Číslo ZBV:	004
Evidenční číslo a název Stavby:	Most v ul. Božanovská, X503 – rek., Praha 20, č. akce 1000005, nový most
Číslo a název stavebního objektu / provozního souboru (SO/PS):	331 Přeložka vodovodu
Číslo a název podobjektu / rozpočtu:	331 Přeložka vodovodu
Číslo SO/PS / číslo Změny SO/PS:	331/001

Změnový list pro změny dle § 222, odst. (4) ZZVZ

Přeložka vodovodu

ZÁPIS

KLADĚČSKÉ SCHÉMA

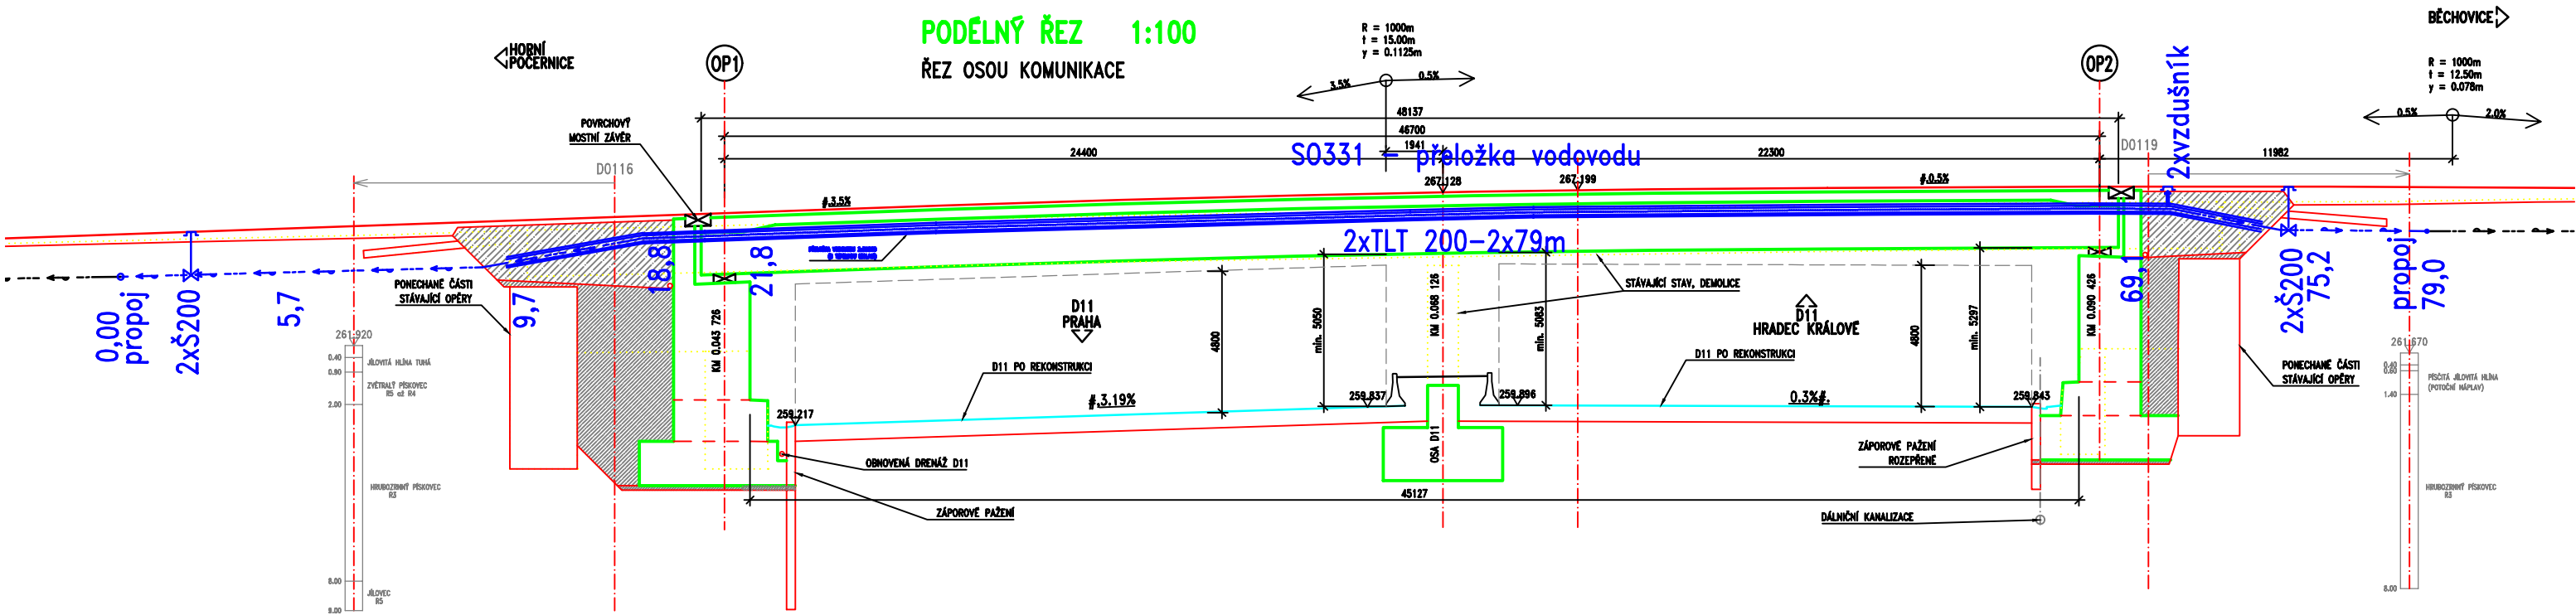
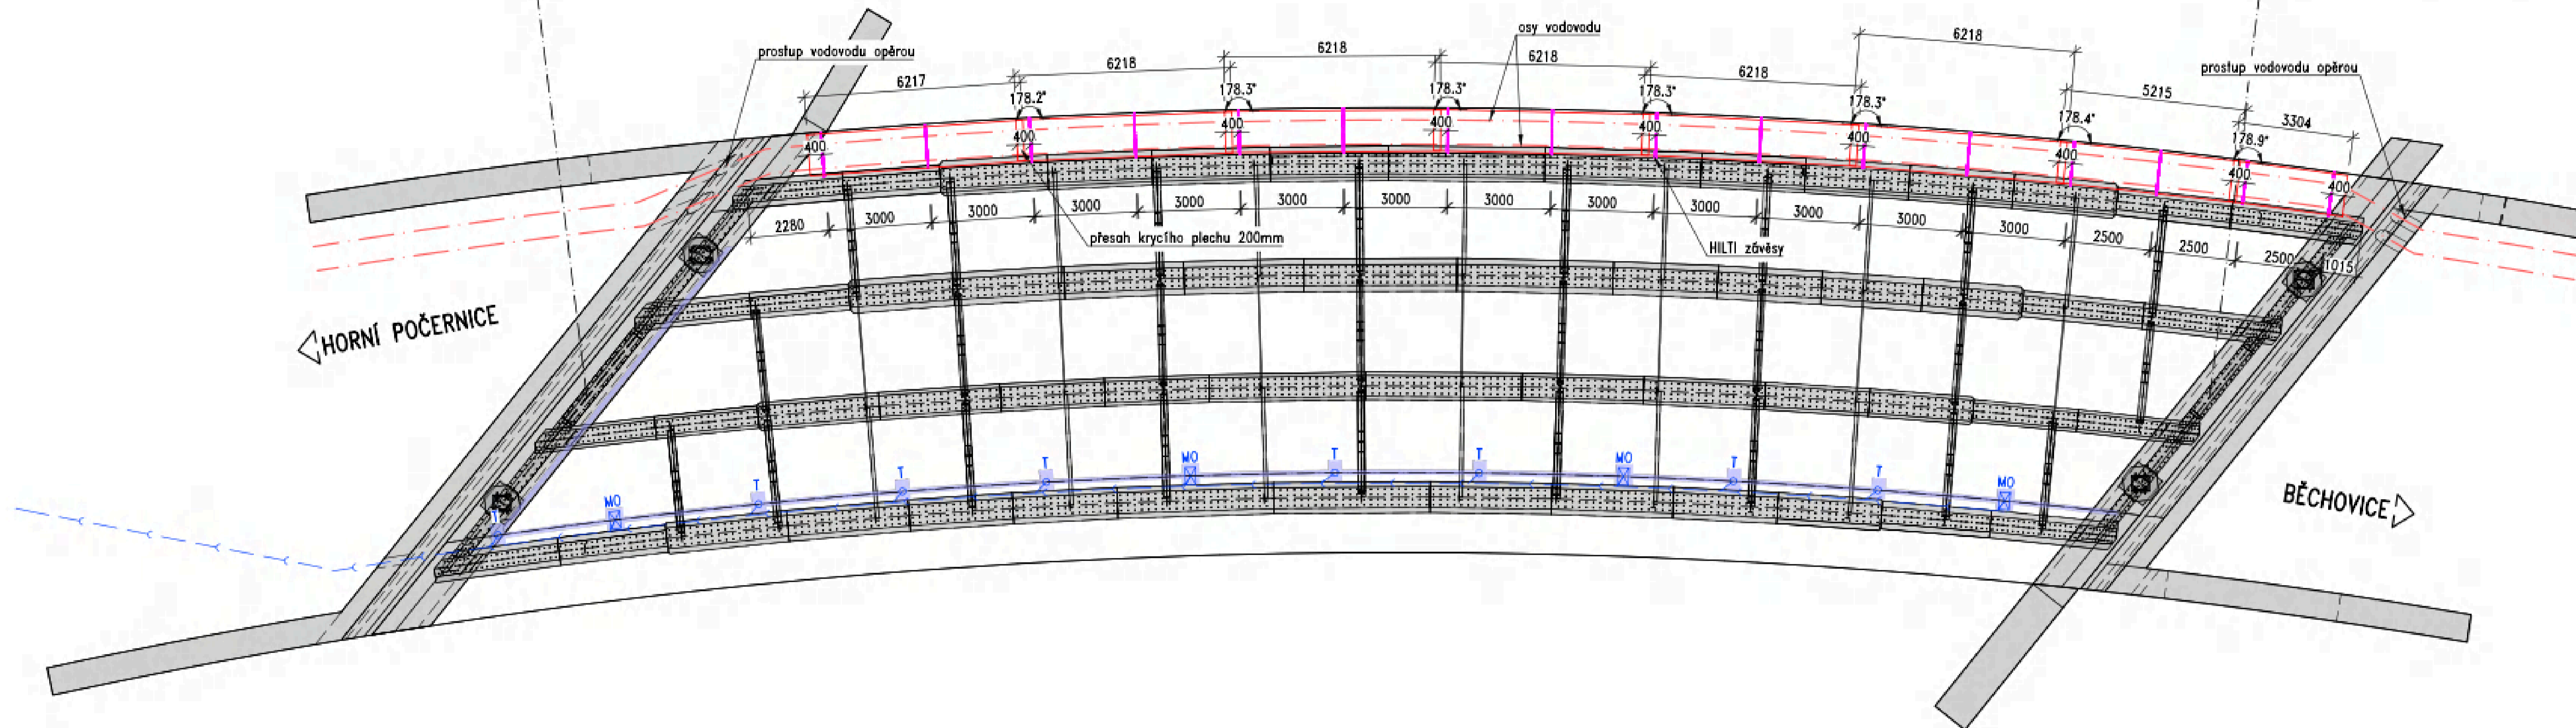
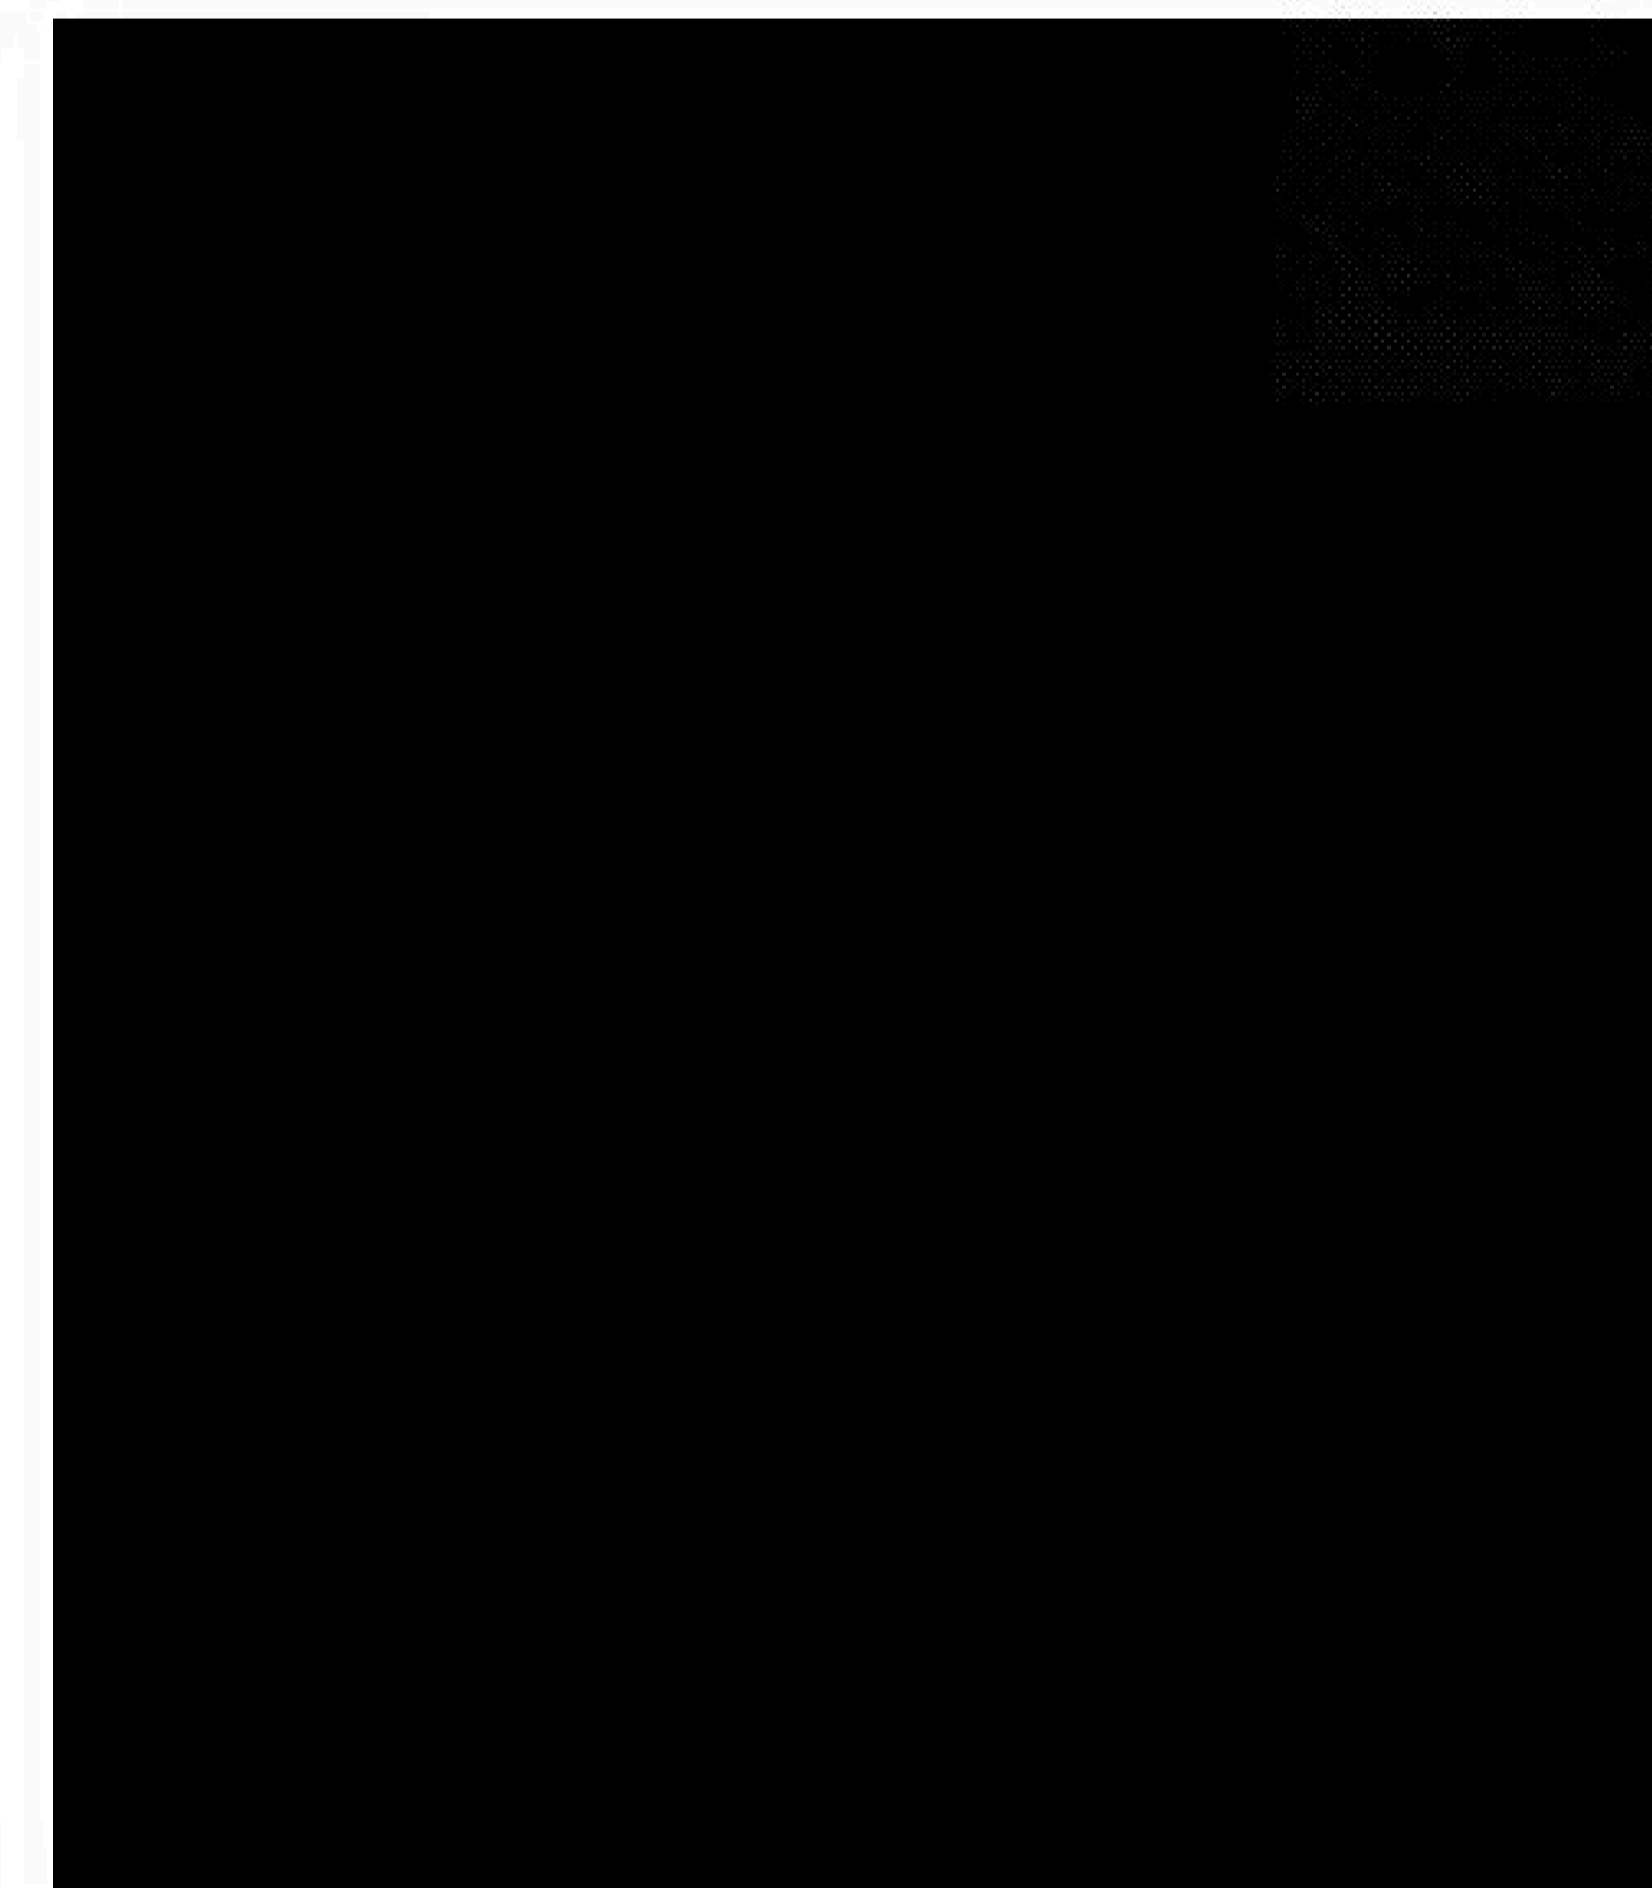
V průběhu realizace zakázky sdělil Správce stavby Zhotoviteli předpoklad, že Zhotovitel měl v rámci nabídky nacenit kompletní práce a materiál spojený s přeložkou vodovodu (SO 331). Jelikož se Zhotovitel s tímto tvrzením neztotožnil, požádal svým dopisem ze dne 24.07.2023 o součinnost Objednatele (viz žádost o součinnost Objednatele; včasné upozornění ze dne 24.07.2023). V rámci vysvětlení zadávací dokumentace č. 11 ze dne 12.07.2022 bylo na položený dotaz, zda se uchazeč správně domnívá, že do své nabídky uvede pouze náklady spojené s koordinací prací, jednoznačně uvedeno, že účastník ve své nabídce zohlední náklady na koordinaci prací, kompletní stavební připravenost a součinnost pro zhotovení přeložky vodovodu uvedeném v technickém popisu. V příloze smlouvy (e) Požadavky objednatel je v kap. 8.1 uvedeno, že předmětný SO bude realizovat Pražská vodohospodářská společnost a.s. Samotná realizace přeložky, jakož i projektování či jakékoliv projednávání s dalšími orgány, jak bylo sděleno Správcem stavby/pověřenou osobou Objednatele, tedy nebyly uvedeny. S ohledem na uvedené skutečnosti proto požádal Zhotovitel Správce stavby, resp. Objednatele o součinnost spočívající v zajištění realizace SO 331 PVS, předložení harmonogramu provádění SO 331, tak aby mohl Zhotovitel plánovat navazující práce, a další. S ohledem na tyto skutečnosti a v návaznosti na uvedený dopis Zhotovitele vydal Objednatel pokyn k předložení návrhu Variace (viz pokyn Objednatele ze dne 25.08.2023). Zhotovitel v souladu s pokynem Objednatele předložil v rámci své reakce na pokyn Správce stavby návrh Variace řešící kompletní realizaci SO 331 a to v parametrech definovaných zadávací dokumentací (viz Reakce na pokyn Správce stavby ze dne 09.10.2023). S ohledem na následný pokyn k předložení změnového listu k Variaci (viz pokyn k předložení změnového listu k Variaci ze dne 17.10.2023) plní tímto Zhotovitel svou povinnost a v souladu s Pod-článkem 10.5 předkládá předmětný změnový list. V rámci cen nových položek dochází k převzetí ze smlouvy (pol. č. 1), stanovení dle individuální kalkulace nabídek podzhotovitelů (pol. č. 2) dle skutečné fakturace od PVK (pol. č. 4), resp. v ostatních případech stanoveny dle OTSKP 2023 (pol. č. 3, 5, 6, 7, 8, 9, 10, 11, 12 a 13).

- po dokončení výstavby mostovky nového mostu bude vodovod znovu umístěn do definitivní polohy - zavěšen na římsu pod most,
- potrubí bude na obou stranách mostu napojeno na stávající potrubí L 200,
- definitivní přeložka vodovodu 2 x TLT DN 200 izolovaná bude umístěna na závěsech z ocelových nerezových (AISI 304, ČSN 17240) prvků; závěsy budou zhotoveny tak, aby byly trouby podepřeny těsně za hrdlem a dále po 3,0 m,
- součástí bude systém zamčených spojů na potrubí a pevných či kluzných třmenů za účelem umožnění rozdílné dilatace potrubí a konstrukce mostu, aby nedocházelo k „vytahování či zatlačování“ potrubí do opěr mostu,

materiál vodovodu je z tvárné litiny TLT DN 200 WKG FL, C100, tepelně zaizolované PUR pěnou, s vnějším pláštěm z HDPE, PN 10; v terénu s uložením v nezámrazné hloubce bude použito hrdlové potrubí z tvárné litiny TLT DN 200, C100 neizolované; všechna hrdla na trase přeložky budou opatřena jištěnými násuvnými spoji BLS
